Wyjaśnienie treści SIWZ

Remont sal gimnastycznych przy Szkole Podstawowej w Powierciu, Szkole Podstawowej we Wrzącej Wielkiej i Szkole Podstawowej w Sokołowie

głoszenie nr 774617-N-2020 z dnia 30.12.2020 r.

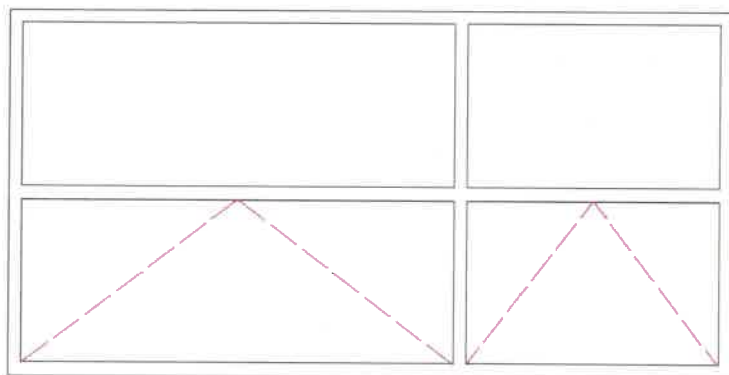
W nawiązaniu do Państwa odpowiedzi na pytanie 1 z 25.01.2021 r., że „Okna i szyby muszą posiadać współczynnik przenikania ciepła U równe/mniejsze 0,9 W/m²K. Dopuszcza się stosowanie szyb 2- lub 3-komorowych. Szyba od wewnątrz bezpieczna.” – dostawca okien zgłosił problem, że przy podanych w zestawieniu projektowym wymiarach okien nie jest możliwe wykonanie okien rozwieralno-uchylnych lecz tylko uchylne z równym podziałem pionowym (132,5+132,5 cm).

Prosimy o zajęcie stanowiska w tej sprawie. Ponieważ ilość szyb w oknie wpływa na jego koszt prosimy także o skonkretyzowanie ilości szyb.

Prosimy o zastosowanie okien 2-szybowych. Należy zachować podział nierównomierny (taki jest w tej chwili – patrz zdj. poniżej). Dopuszcza się wykonanie okien jako tylko uchylnych. Jeśli jest problem, aby wszystkie okna się uchylały, zapewnić uchylanie przynajmniej dolnego rzędu (patrz schemat).

Zdj. Istniejący podział okien

Rys. Dopuszczalny schemat

uchylania
